1.		
numer	zmiana	data
opracował		
TEMAT:	MAUZOLEUM MARTYROLOGII WSI POLSKICH WRĄZ Z ZAGOSPODAROWANIEM TERENU	
LOKALIZACJA:	MICHNIÓW DZIAŁKI NR EW. 297,298,299,300,301,302	
INWESTOR:	MUZEUM WSI KIELECKIEJ UL. JANA PAWŁA II 6 25-025 KIELCE	
GENERALNY PROJEKTANT:	 NIZIO DESIGN INTERNATIONAL MIROSLAW NIZIO  UL. INŻYNIERSKA 3 / 4 03-410 WARSZAWA	
PROJEKTANT:	 BIURO PROJEKTÓW "SANMED" s.c. 01-633 WARSZAWA, UL. GDĄŃSKA 2 lok. 58 tel. (0-22) 833 38 84 fax. (0-22) 832 23 21	
PROJEKTANT:	PODPIS:	
mgr inż. ANDRZEJ KULESA	upr. IMAZ0204/POOS/08	
ZESPÓŁ PROJEKTOWY:		
mgr inż. WOJCIECH ZDZIENNICKI		
SPRAWDZAJĄCY:		
mgr inż. MAREK JANISZEWSKI	upr. St-128/80	
FAZA PROJEKTU:		
PROJEKT BUDOWLANO-WYKONAWCZY		
TREŚĆ RYSUNKU:	INSTALACJE C.O. I.C.T. -	
	SCHEMAT POŁĄCZEŃ POMP CIEPŁA	
SKALA:	DATA:

* *		31-10-2012
TEMAT:	BRANŻA:	GRUPA:
		NR RYS.:
		REWIZJA:
MWP	S	00
		23
		02

SCHEMAT PODŁĄCZENIA POMP CIEPŁA

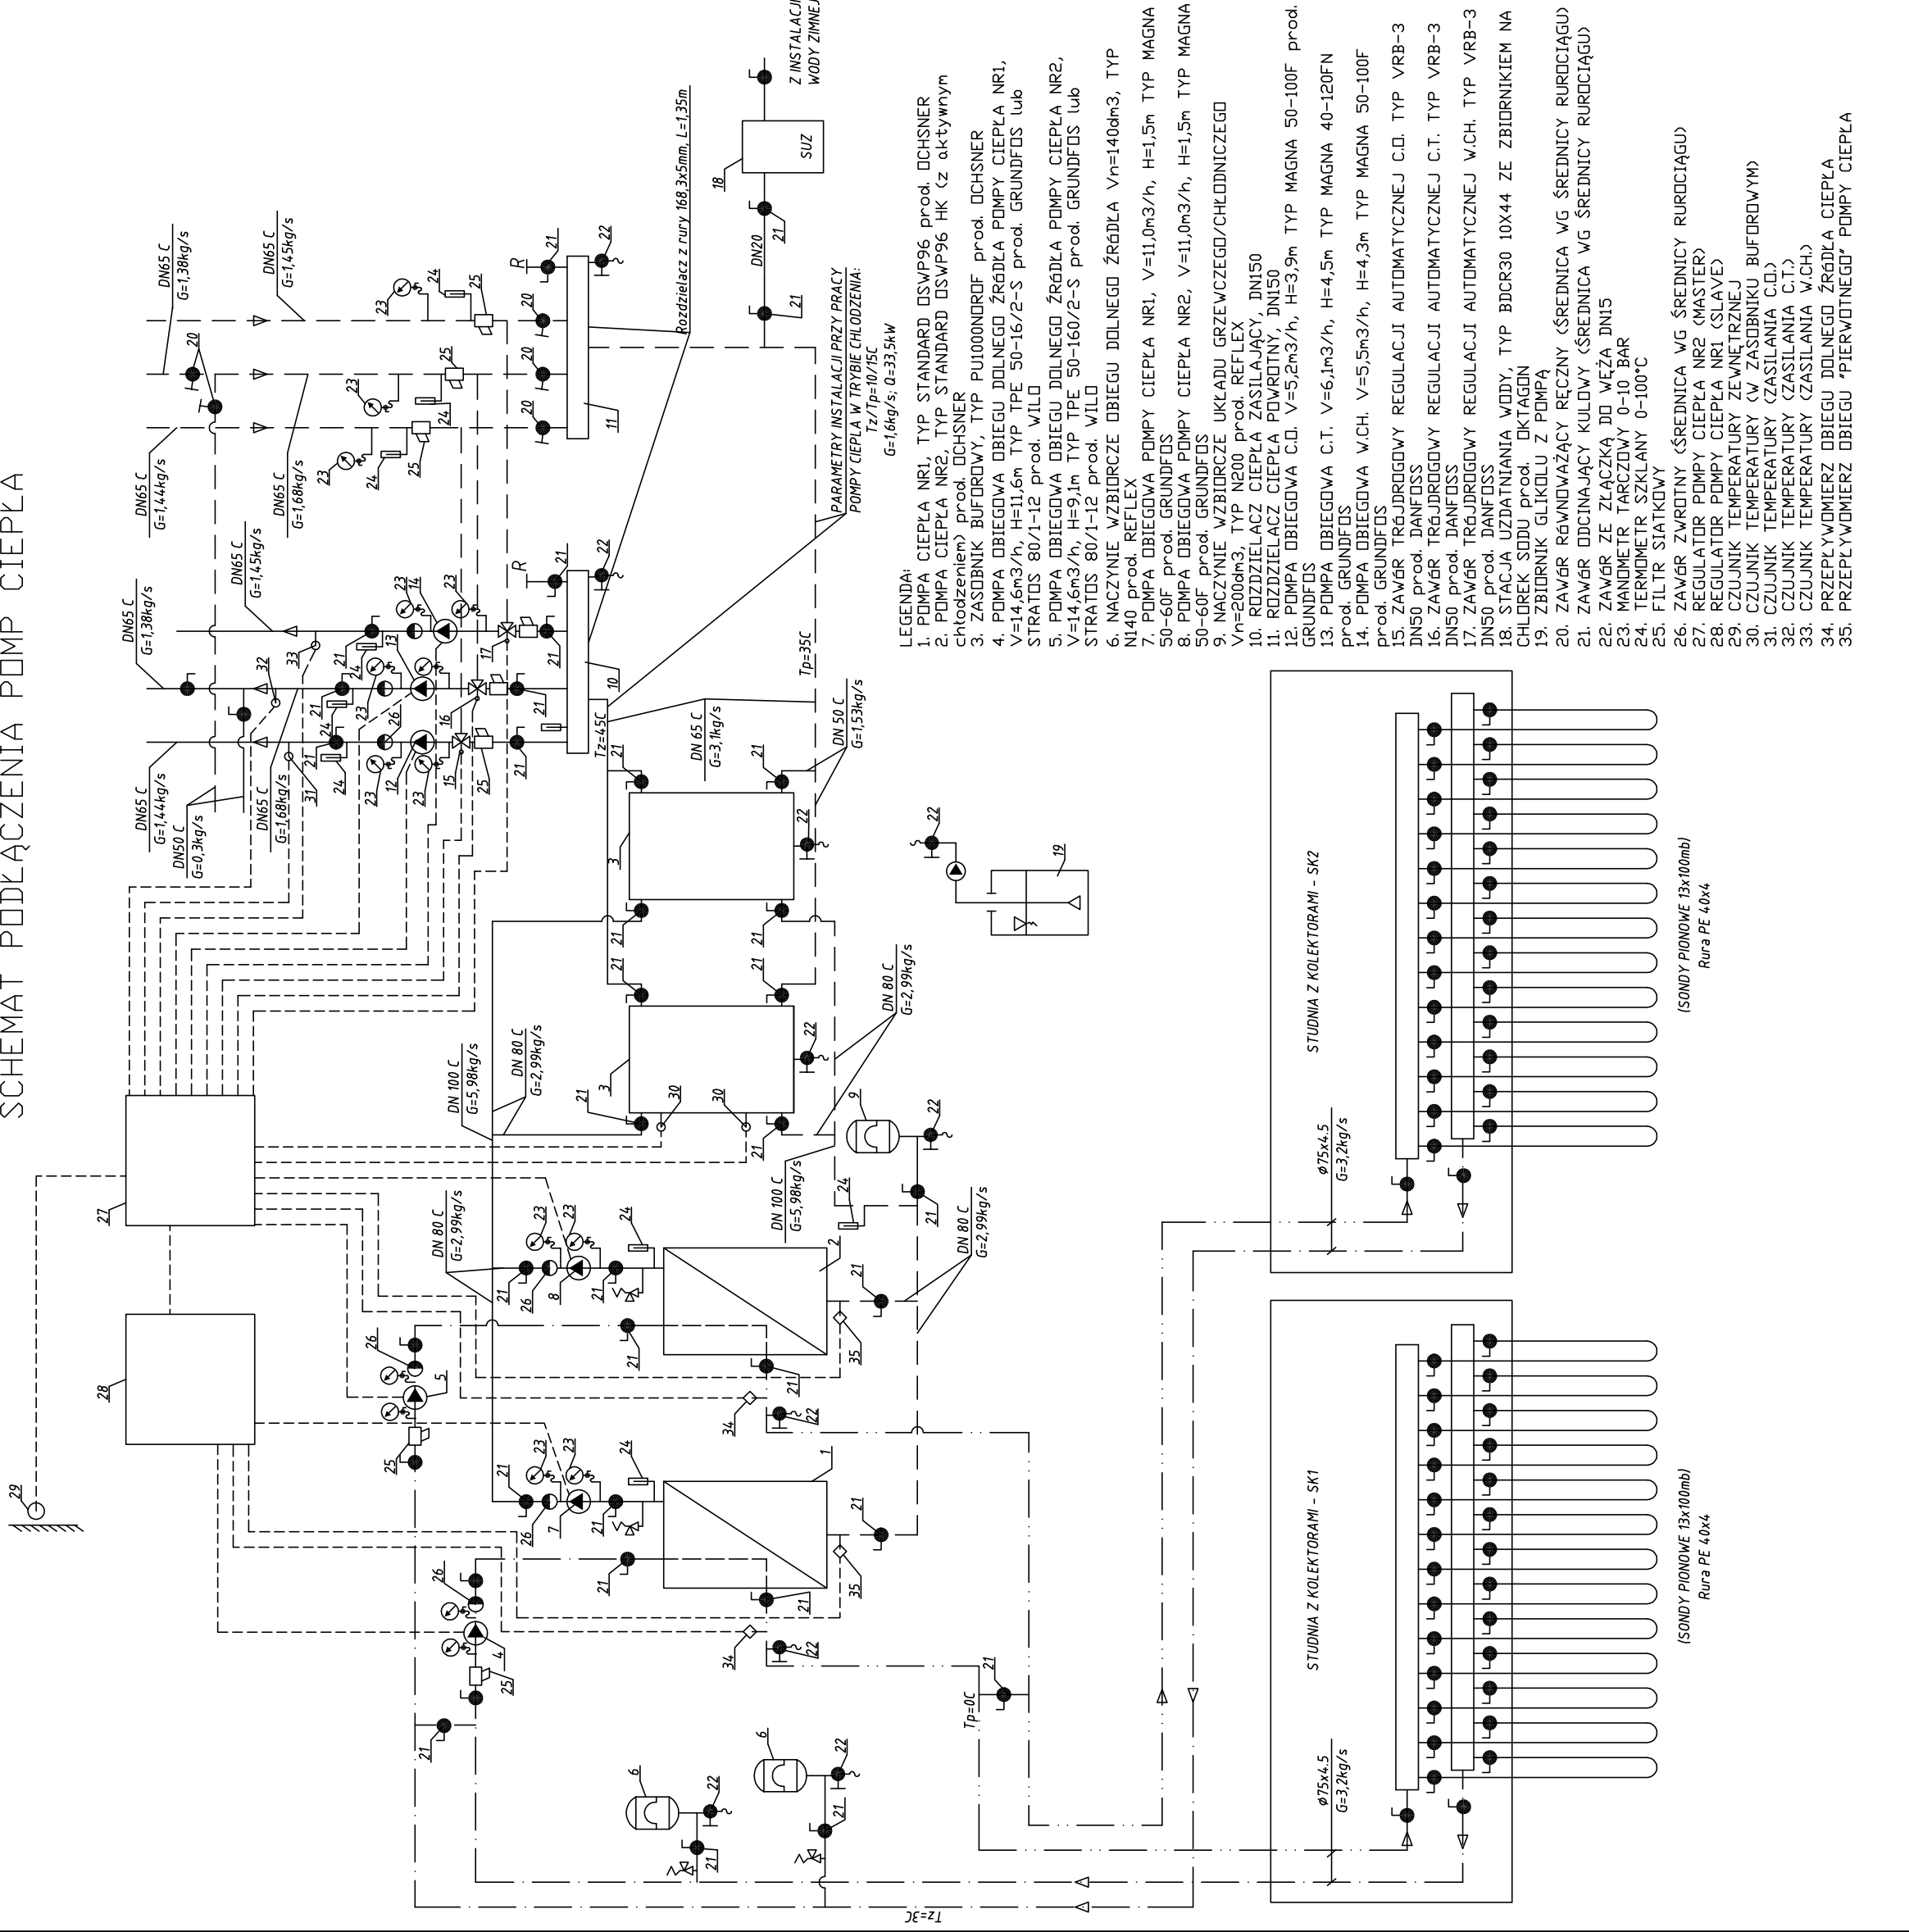
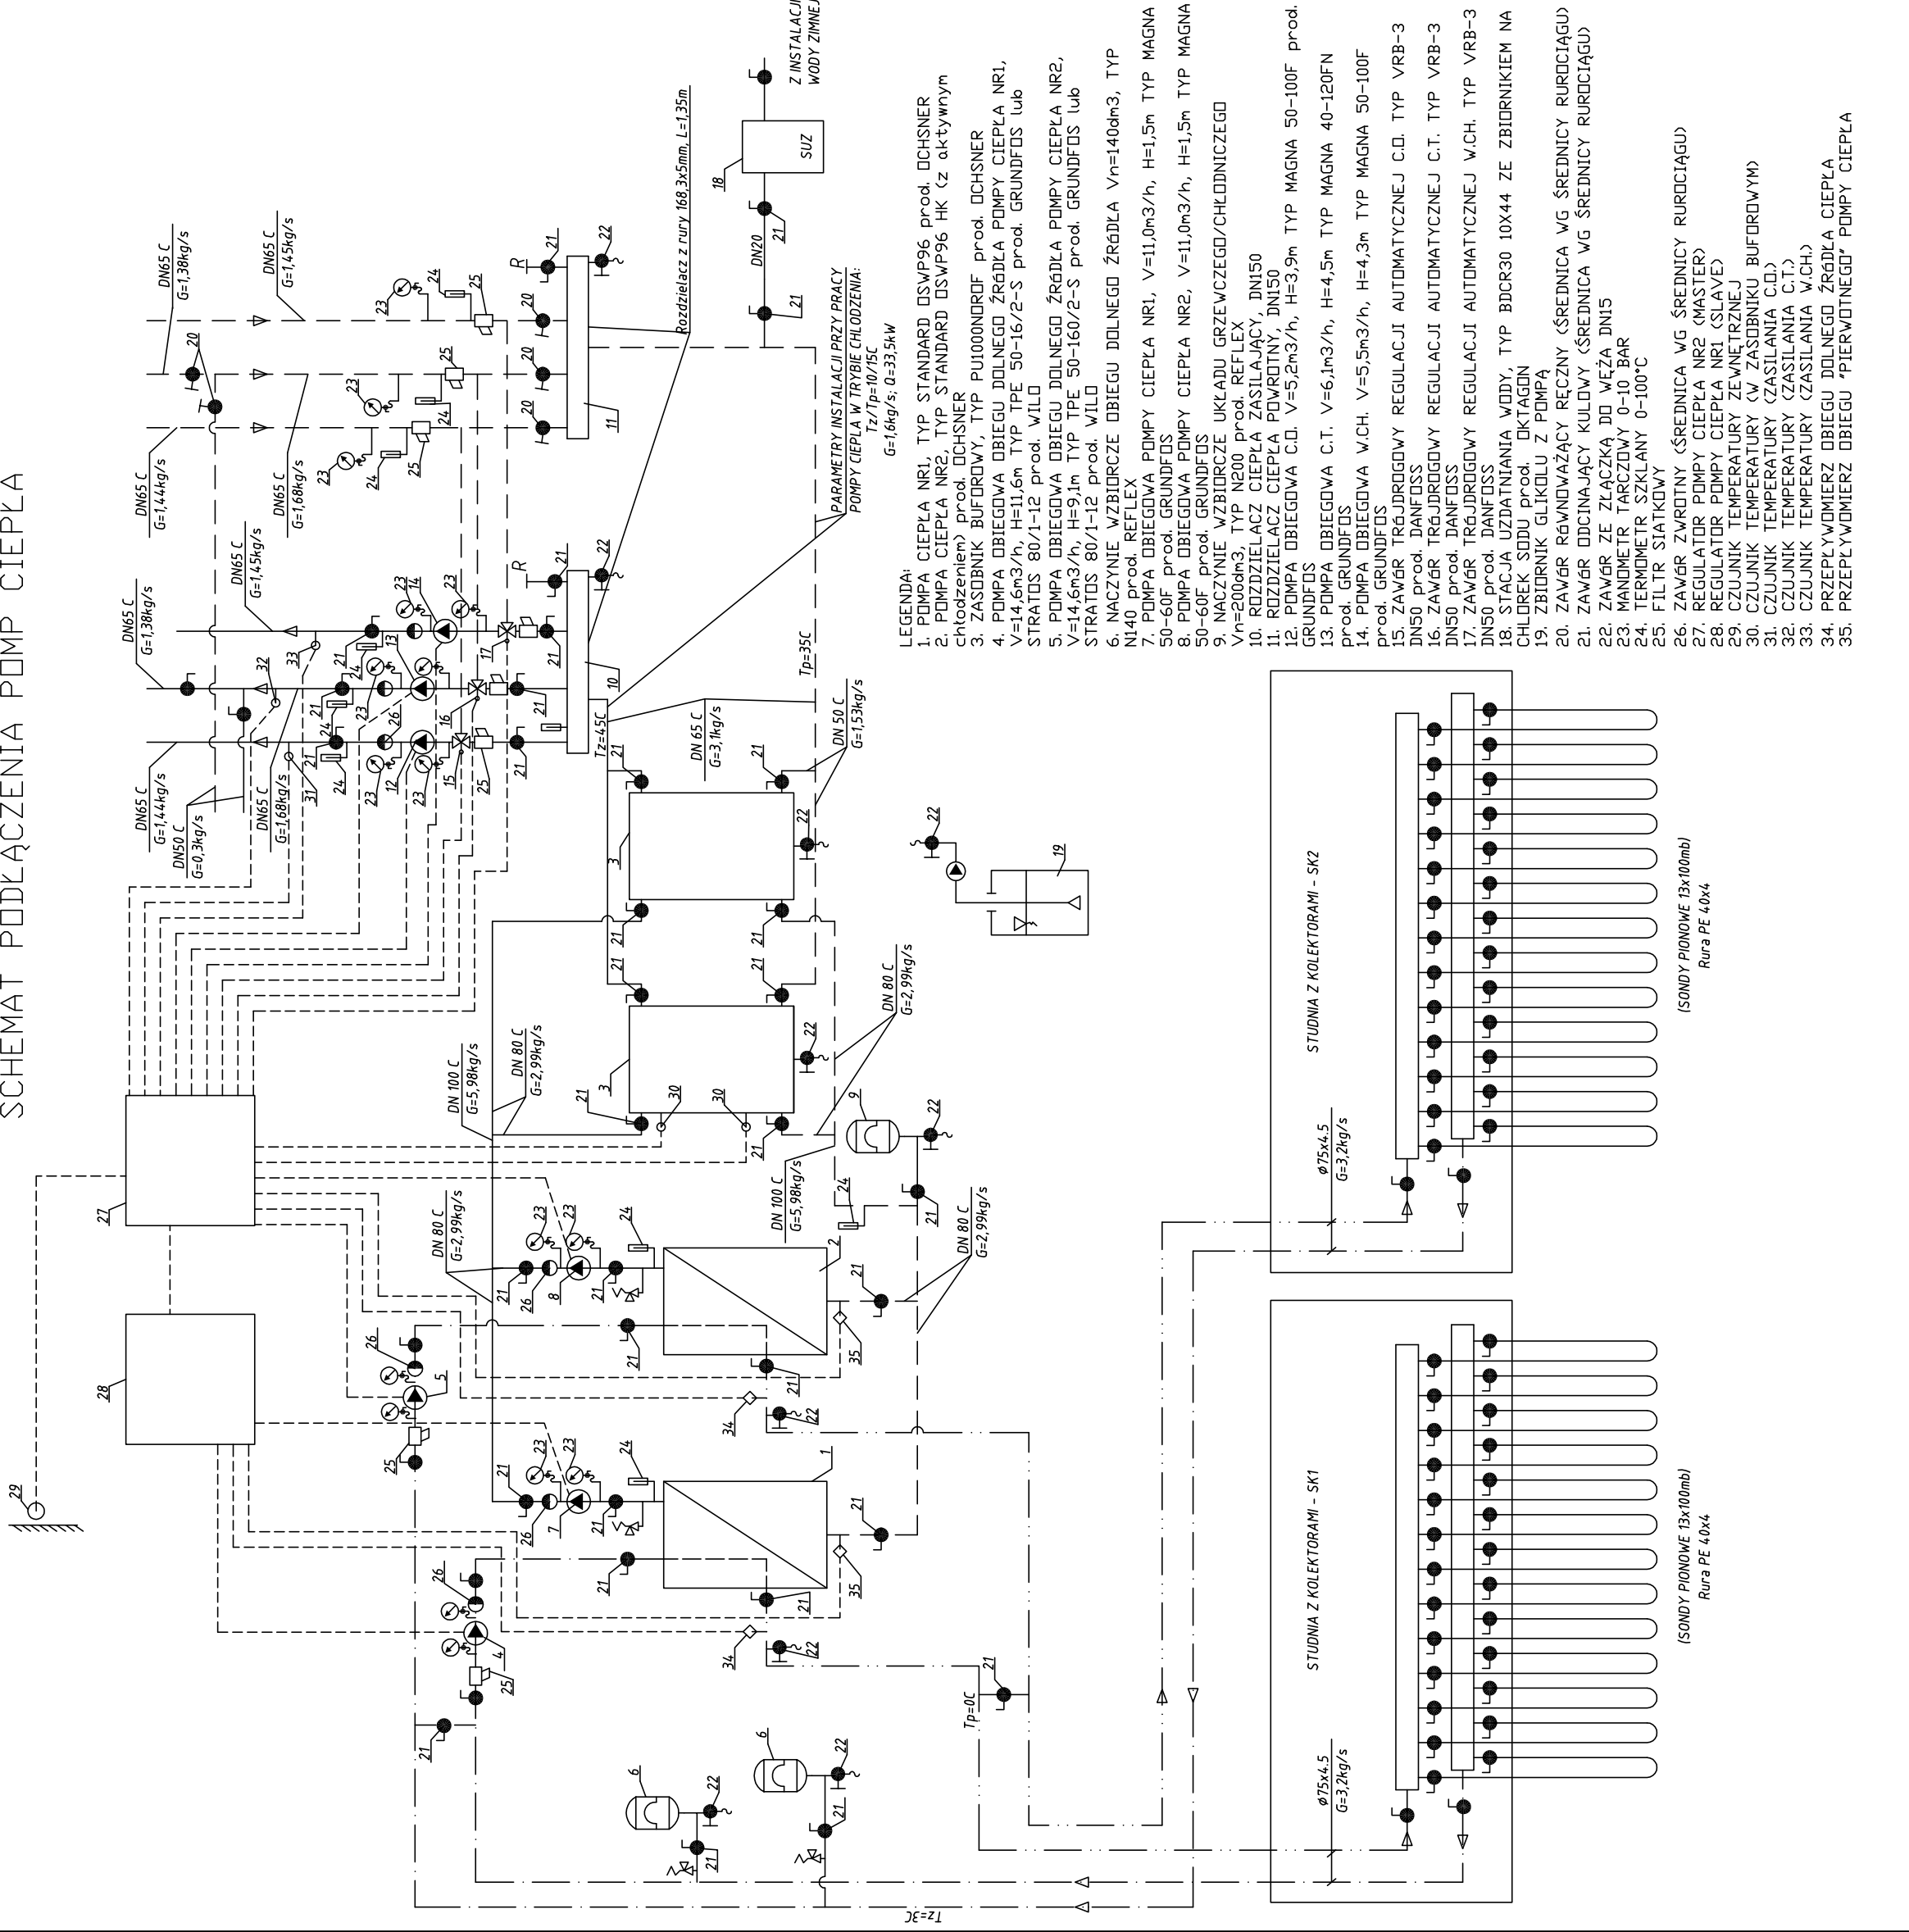
7.	zmiana parametrów i miejsca usytuowania pomp obiegowych pomp ciepła	W.Zdziennicki 31.10.12
6.	zmiana parametrów i typów pomp obiegowych obiegu dolnego źródła ciepła	W.Zdziennicki 31.10.12
	aktualizacja związana z ilością sond pionowych oraz pojawieniem się studni z kolektorami	W.Zdziennicki 31.10.12

5.	dolnego źródła ciepła	
	zmiana typów pomp ciepła (jedna z pomp z trybem aktywnego chłodzenia) i zbiorników buforowych	W.Zdziennicki 31.10.12
4.		
	dodano na rozdzielaczach obieg wody chłodniczej zasilający klimakonwektory	W.Zdziennicki 31.10.12

3.		
	doprojektowanie instalacji wody chłodniczej 10/15C	W.Zdziennicki 31.10.12
2.		
	zamieniono przewody c.o. z rur wielowarstwowych PEXb-AL-PEXc („Coppipe”) PN10 z wkładką antydyfuzyjną prod. Oventop, o średnicach DN większych od 25 mm, na rury stalowe bez szwu przewodowe, łączone przez spawanie, zabezpieczone antykorozyjnie powłokami malarskimi, mocowania typowe zgodnie z PN.	W.Zdziennicki 10.08.09
